Betreft: Inspraakreactie Fietsersbond Concept
NvU Marnixstraat Noord

Inspraak reactie Fietsersbond Concept Nota van Uitgangspunten Marnixstraat Noord.

Fietser in de knel op de fietsstraat Weteringschans-oost.

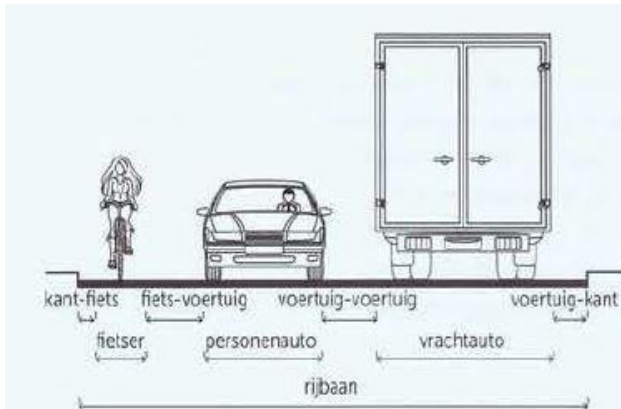
Om een indruk te geven van waar onze zorg op gebaseerd is, volgen hierna twee foto's van de net aangelegde fietsstraat op de Weteringschans, die hier 4,00 meter breed is. De fietser komt hier in de knel. Dit is geen veilige situatie voor kwetsbare fietsers zoals ouderen en

kinderen¹. De CROW-maatvoeringsnormen (zie bijlage) leiden tot een minimummaat van 4,50 meter. Dit is ook de breedte van de fietsstraat in de Sarphatistraat. De Fietsersbond vindt een norm van 3.50 m dus veel te krap.
